SOLICITATION AMENDMENT MODIFICATION DE L'INVITATION

Title - Sujet Radoub Automne 2019- DesGroseillers	
Solicitation No. - N° de l'invitation F3065-190447/A	Amendment No. - N° modif. 004
Client Reference No. - N° de référence du client F3065-190447	Date 2019-10-03
GETS Reference No. - N° de référence de SEAG PW-\$QCV-007-17756	
File No. - N° de dossier QCV-9-42112 (007)	CCC No./N° CCC - FMS No./N° VME
Solicitation Closes - L'invitation prend fin at - à 02:00 PM on - le 2019-10-08	Time Zone Fuseau horaire Heure Avancée de l'Est HAE
F.O.B. - F.A.B. Specified Herein - Précisé dans les présentes Plant-Usine: <input type="checkbox"/> Destination: <input type="checkbox"/> Other-Autre: <input checked="" type="checkbox"/>	
Address Enquiries to: - Adresser toutes questions à: Simoneau, Steve	Buyer Id - Id de l'acheteur qcv007
Telephone No. - N° de téléphone (418) 649-2816 ()	FAX No. - N° de FAX (418) 648-2209
Destination - of Goods, Services, and Construction: Destination - des biens, services et construction:

AVIS DE MODIFICATION 004

Cheminée pont principal

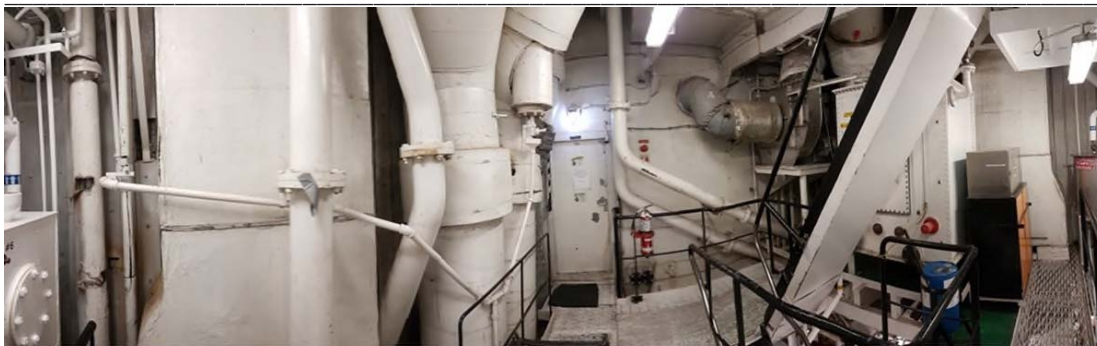
Selon le descriptif de l'item 6.1.1, il faut considérer le nettoyage et la peinture à partir du point inférieur du pont principale : par contre nous n'avons aucune photo du niveau du pont principale. Si le pont principal est à prévoir, pouvez-vous fournir quelques photo de ce niveau?

Voici quelques images du pont principal ci-jointes.

Par contre, des photos avaient déjà été fournies, car c'est un endroit où il y a du travail. Retirer le ventilateur et le support. La tuyauterie de drainage de suie correspond aux tuyaux de 1" sur les systèmes échappement. Voir Sections 6.3.13-6.3.14 et 6.3.15
